< 申請の概要 >

- 海外メーカーの原子力事業撤退リスクを踏まえ、3号炉のタービン動補助給水ポンプを海外メーカー製から国内メーカー製のものに取り替える。
- これに伴い、タービン動補助給水ポンプの蒸気加減弁の設計を変更し、重大事故等発生時のタービン動補助給水ポンプの起動手順を変更する。

図2 タービン動補助給水ポンプ概要図

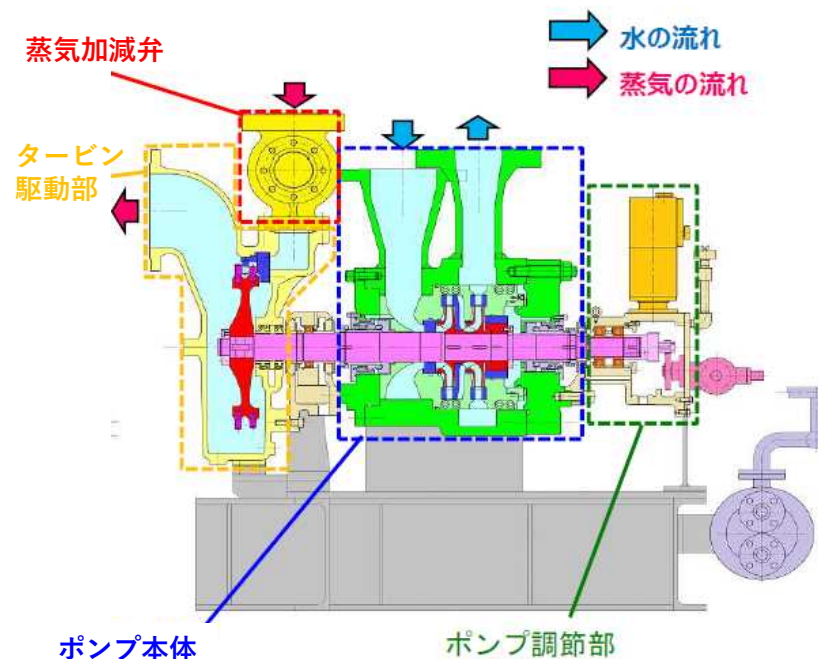
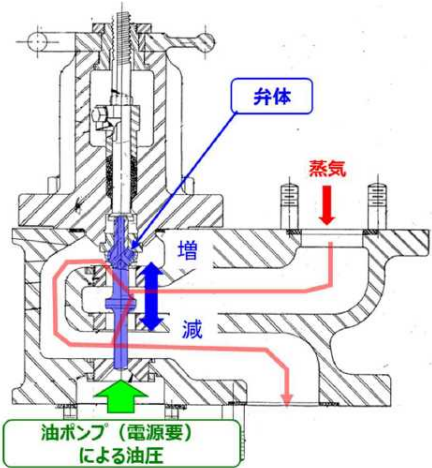
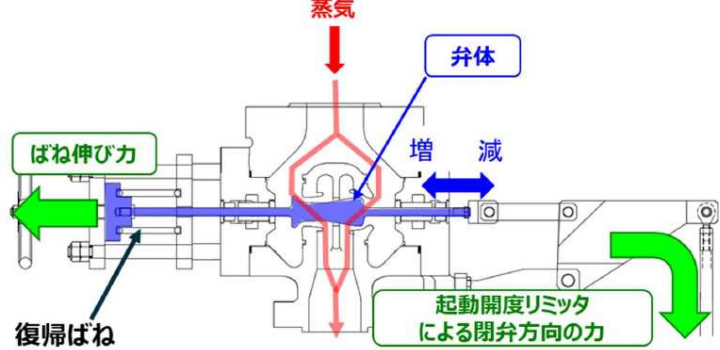
- 全電源喪失時に蒸気加減弁が閉となる設計から、開状態が維持される設計に変更する。
- 変更前は、全電源喪失時にタービン動補助給水ポンプを起動する際、現場で蒸気加減弁の人力による操作を行う必要があったが、変更後はこれを不要とする。

変更前	変更後
蒸気加減弁の機構			
全交流動力電源 喪失時の 蒸気加減弁の 開操作の要否	直流電源 有	電動油ポンプにより弁を開保持 (弁の開操作が不要)	ばねの弾性力により弁を開保持 (弁の開操作が不要)
	直流電源 無	現場での人力 (バール) による 弁の開操作が必要

- 第45条及び第46条並びに重大事故等防止技術的能力基準1.2及び1.3関係（重大事故等対処設備及び手順等）
全電源喪失時のタービン動補助給水ポンプの起動手順について、変更前は約28分で実施するとしていたが、変更後は、現場での蒸気加減弁の人力による操作が不要となることから、約26分で実施するとしていることを確認。
